Cotas da Fase 2

Descrição

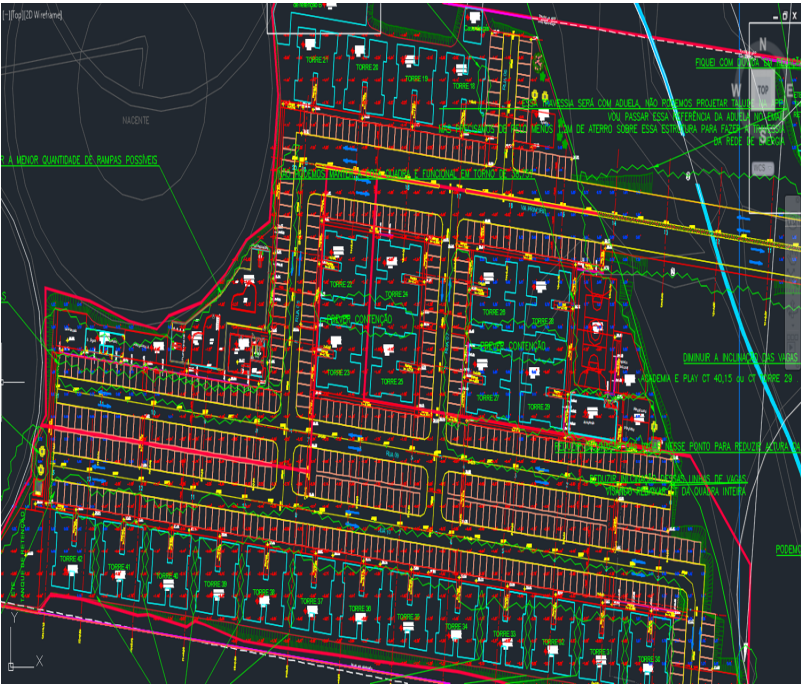
Na parte 2 (torre 18 a torre 42) não precisamos fazer muita coisa, o desnível ta suave.

Ações	Descrição	Data Ação	Novo Vencimento	Responsável	Realizado por
	Não houveram reduções no número de contenções solicitadas, somente nas alturas. Resposta Morar: Ainda sim temos contenções entre torres que precisam ser marcadas. Ainda acho que podemos melhorar com poucos movimentos contenções criadas nas áreas de lazer desse trecho sem comentários	2021-10-14T18:51:13+00:00		coordenacao@chaconengenharia.com	coordenacao@chaconengenharia.com
		2021-09-29T20:05:46+00:00		coordenacao@chaconengenharia.com	coordenacao@chaconengenharia.com
		2021-09-29T20:05:10+00:00		coordenacao@chaconengenharia.com	coordenacao@chaconengenharia.com
